**Istanza per il rilascio del provvedimento di Valutazione di Impatto Ambientale integrata con la Valutazione di Incidenza appropriata relativo al “Progetto di costruzione ed esercizio impianto eolico della potenza di 29,40 MW da realizzarsi nel Comune di Vallata e Bisaccia (Provincia di Avellino) in loc. Mezzana, Perazzi, Macchitella, Serro Pignataro”.**

**Proponente: Energy Solar 1 srl – CUP 9765**

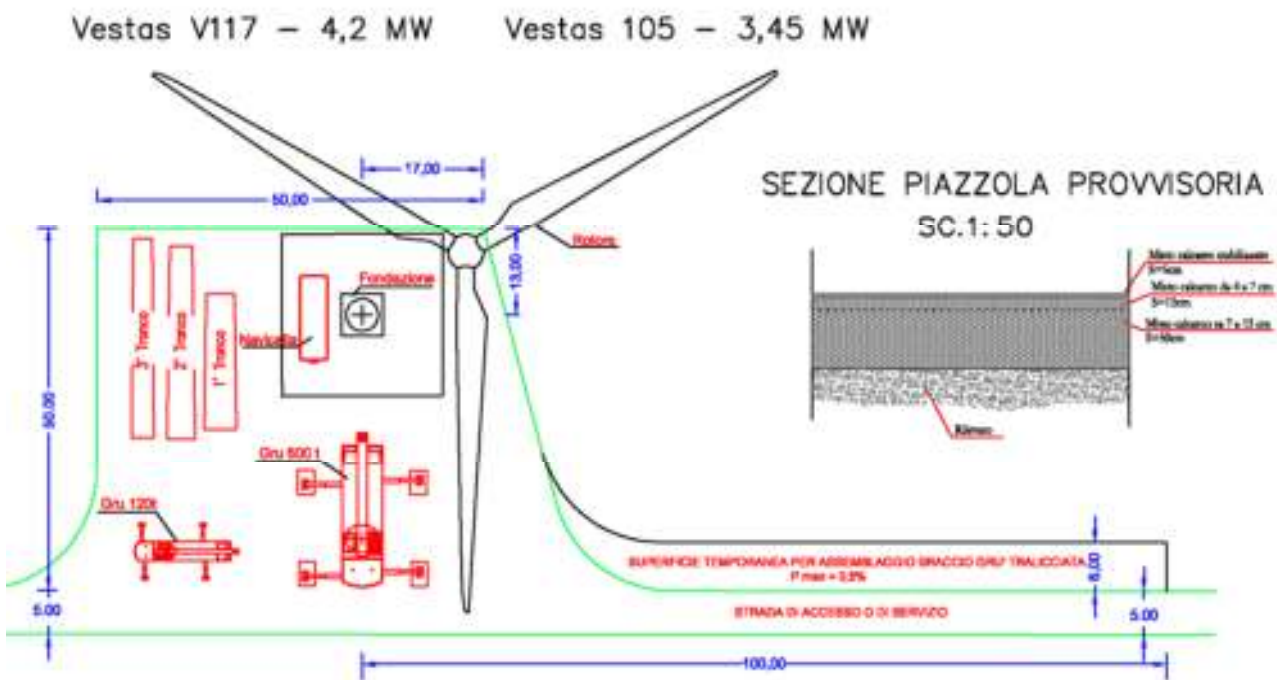
Tali aerogeneratori saranno poggiati su piazzole di dimensioni 50 x 50 mt. che, in fase di esercizio, occuperanno una superficie di 625 mq. Con riferimento alle piazzole definitive, nella richiesta di integrazioni (nota prot. reg. 146323 del 20.03.2024) è stato chiesto di **chiarire le modalità con cui le aree esterne alla piazzola definitiva, occupate temporaneamente per la fase di cantiere, verranno ripristinate alle condizioni iniziali, così come riportato nel par. 3.10.2.3, pag. 113 del SIA.**

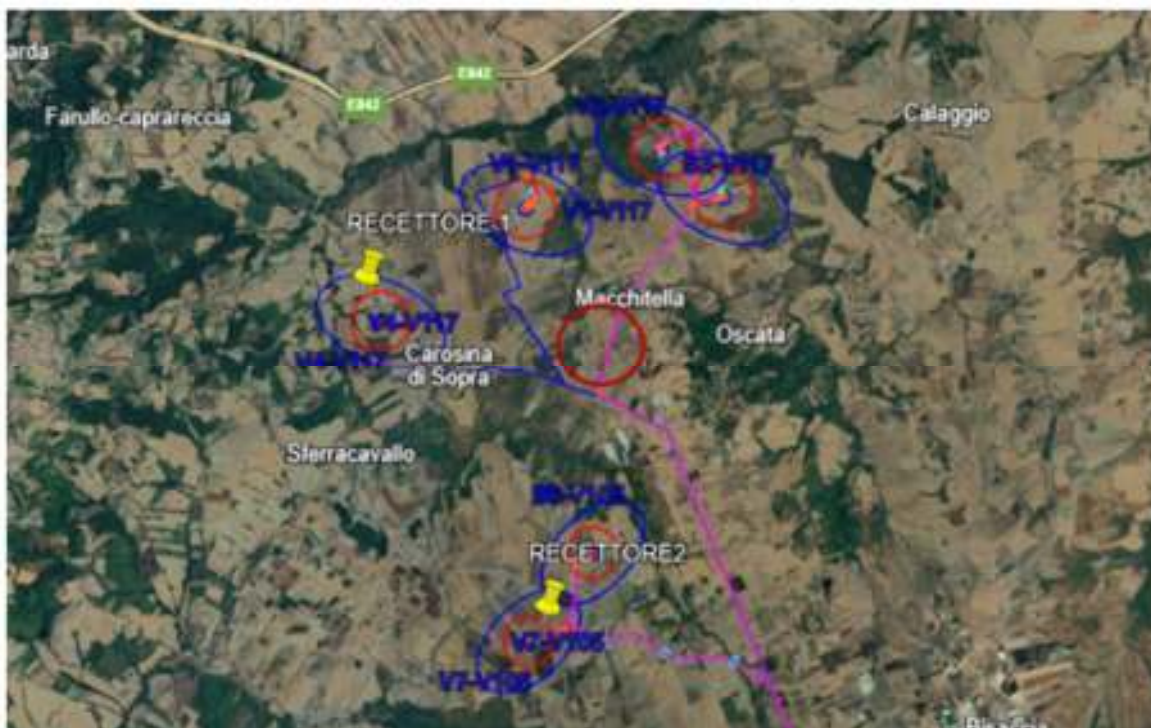
Il Comune di Vallata non è dotato di Piano di Zonizzazione Acustica, pertanto, per l'area in questione si applicano i limiti dettati dal DPCM 01.03.1991. Nello specifico l'area avrà un limite di immissione diurno pari a 60 dB(A) e notturno pari a 50 dB(A). Il valore del rumore di fondo è compreso tra i 25 ed i 40 dB(A). Le misure fonometriche, eseguite sia in fase diurna che notturna, sono state effettuate rispetto n. 2 recettori riportati in figura:

Rispetto al recettore 1, in fase diurna, il valore massimo del rumore sarà pari a 40.1 dB(A), mentre, in fase notturna avremo 45.4 dB(A).

Rispetto al recettore 2, in fase diurna, il valore massimo del rumore sarà 45.7 dB(A), mentre, in fase notturna, sarà 49.9 dB(A).
